SERVICE INFO – INA 0014

Șurub nou pentru rola întinzătoare 531 0274 30

Producători:	Audi, Volkswagen
Modele:	
Audi	A6
Volkswagen	T4, LT 28-35, LT 28-46
Motorizare:	2.4 D, 2.5 TDI
Nr. piesă LuK AS:	531 0274 30
Nr. OE:	074 1092 43 R 074 1092 43 (înlocuită) 074 1092 43 G (înlocuită) 074 1092 43 F (înlocuită)

Figura 3: Șurub LuK-AS

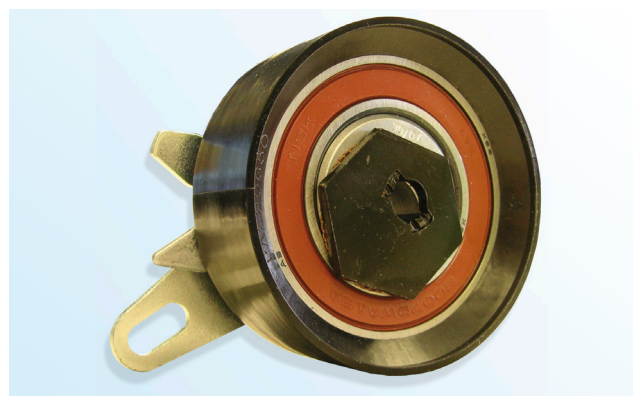
Ca rezultat al dezvoltării continue a produselor noastre și din dorința de a avea produse de cea mai bună calitate, LuK AS furnizează pentru rola întinzătoare 531 0274 30 un nou tip de șurub (fig. 3).

Caracteristici:

- Cap plat Torx
- Cap șurub Ø 18,5 mm
- Clasă 10,9
- Blocare filet în zona mediană a șurubului
- Grad sporit de auto-blocare

LuK AS recomandă înlocuirea șurubului original (Fig. 2) cu șurubul furnizat..

Forță strângere: 20 ± 1,5 Nm
